改善箇所説明図

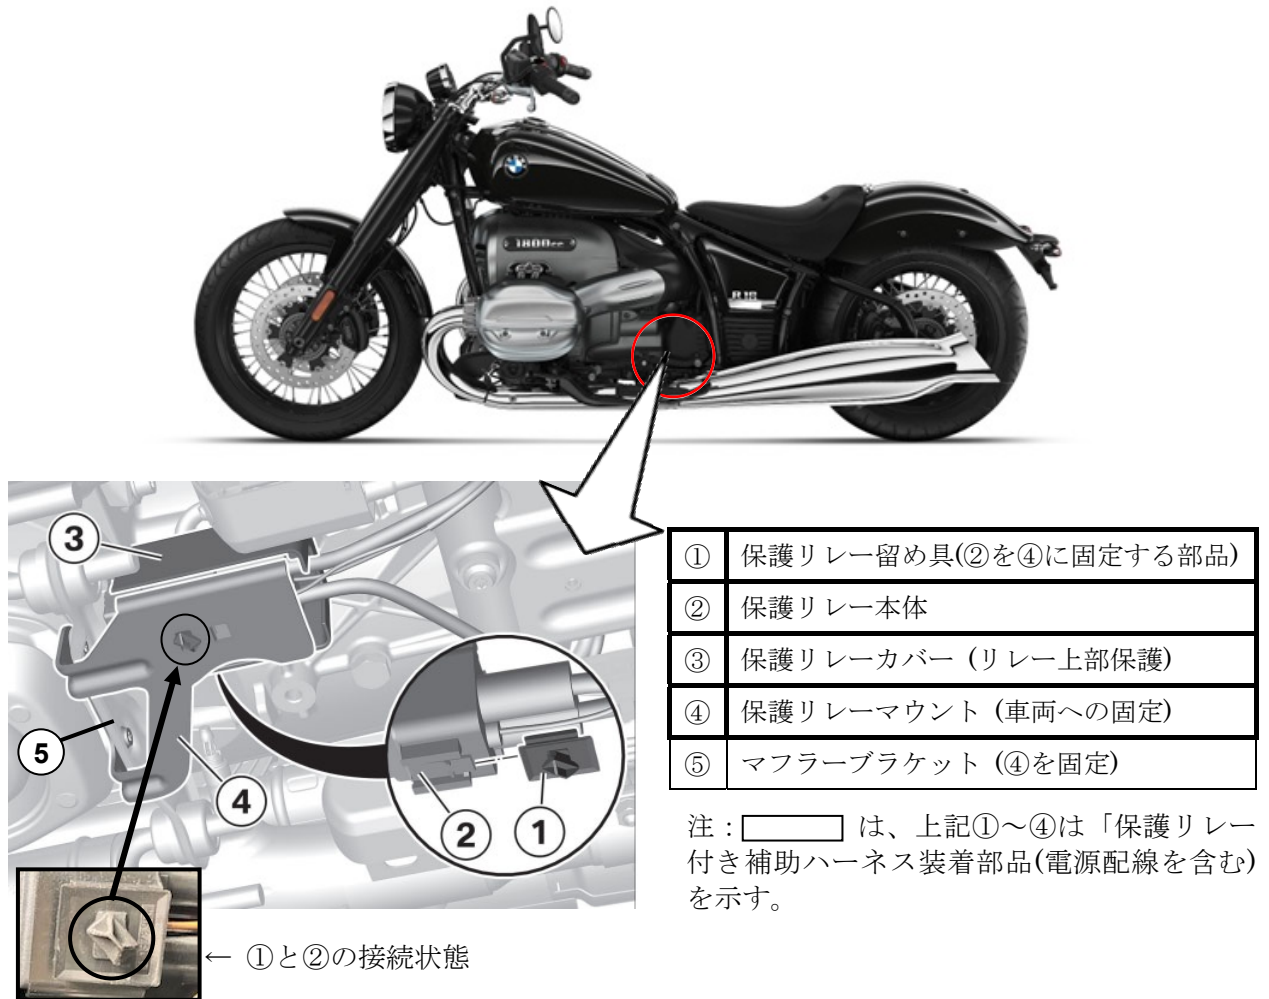
基準不適合発生箇所

リバース制御ユニットにおいて、設計検討が不十分なため、ユニット内の電気コンタクトが電蝕することがある。そのため、ユニット内が過熱され、電子回路が熱損傷して機能不良となり、最悪の場合、火災に至るおそれがある。

改善の内容

全車両、当該ユニットの電源配線に保護リレー付き補助ワイヤハーネスを取り付ける。また、ソフトウェアを対策プログラムに書き換える。

識別

後付けハーネスのリレーマウントに白色ペイントを塗布
